【Release Note】

ソフトウェア名：Pagemster RIP 6500 for Windows2003 Server

適用パッチ：6500UD200P8.exe

発行元：コニカミノルタエムジー（株） GI 事業企画室

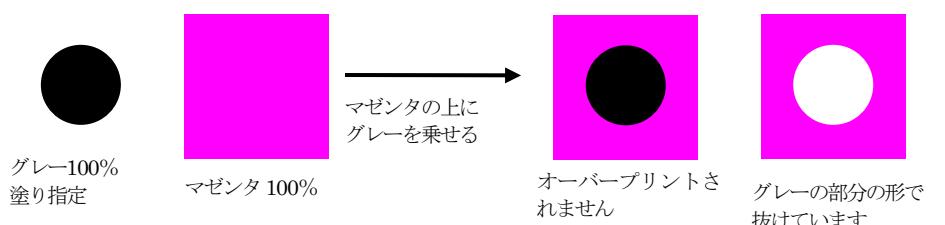
- CMYKカラーのBk100%オブジェクトと同様にグレー100%オブジェクトでもオブジェクトに塗りが設定されている場合は、オーバープリント再現(下地の色が印刷される)が可能になりました。(FPM-090)
 - 設定方法
コンソール>各テンプレート>RIP設定>RIPタブにグレースケールでのオーバープリントを有効のチェックボックスが追加されました。(画面はチェックを入れた状態です)

① P6以前

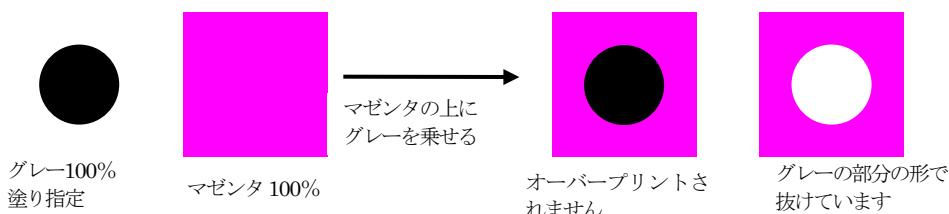
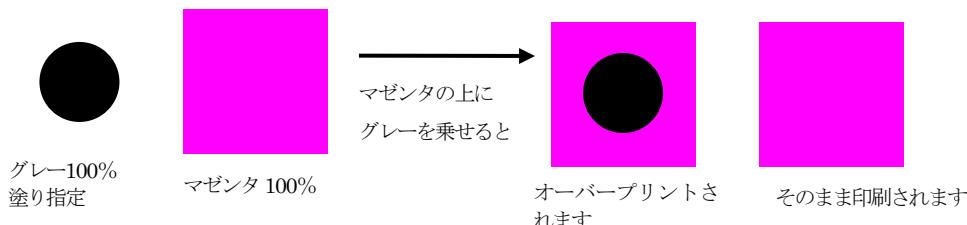
- ② P8の「グレースケールでのオーバープリントを有効」にチェックを入れない場合はP6と同じ結果になります。

- ③ グレースケールでのオーバープリントにチェックを入れるとオーバープリントされます。
